改善箇所説明図

基準不適合の内容

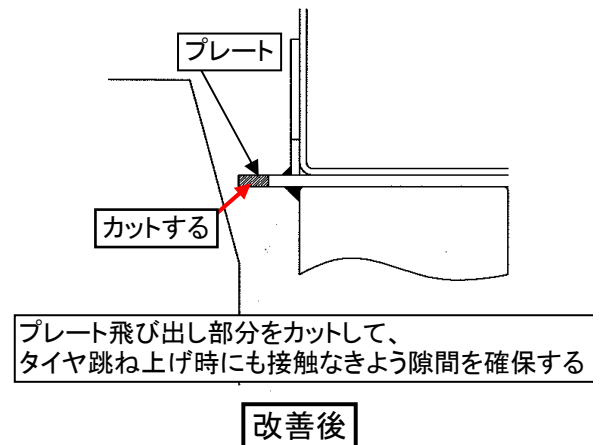
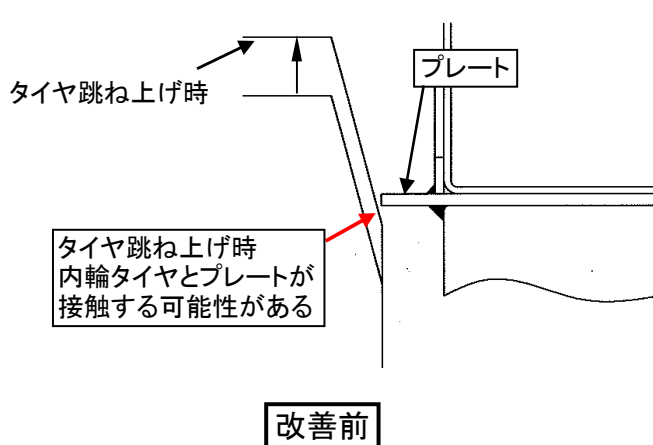
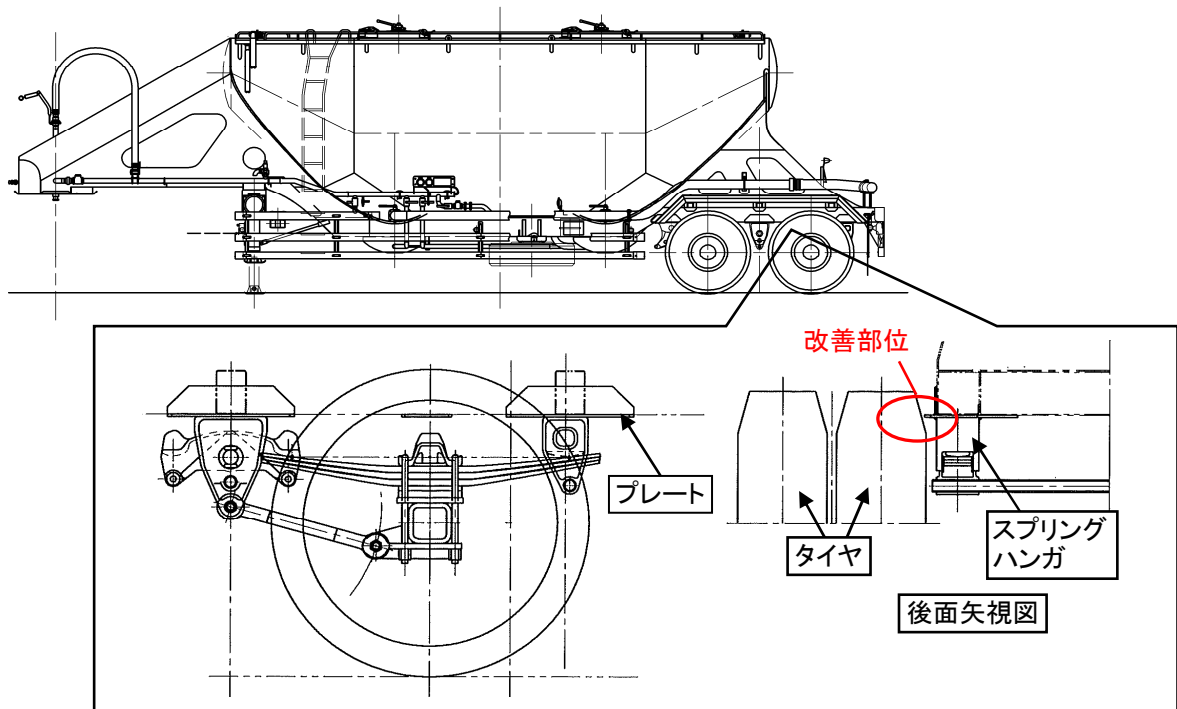
粉粒体運搬セミトレーラのスプリングハンガを取り付けているプレートと内輪タイヤの隙間寸法が不適切なため、段差乗り上げ時などに当該プレートが内側タイヤのサイドウォールに接触し、タイヤを損傷させるおそれがある。

全車両、当該箇所のプレートをカットし、隙間を確保する。
また、当該タイヤを点検し、接触による損傷が認められるものはタイヤを新品に交換する。
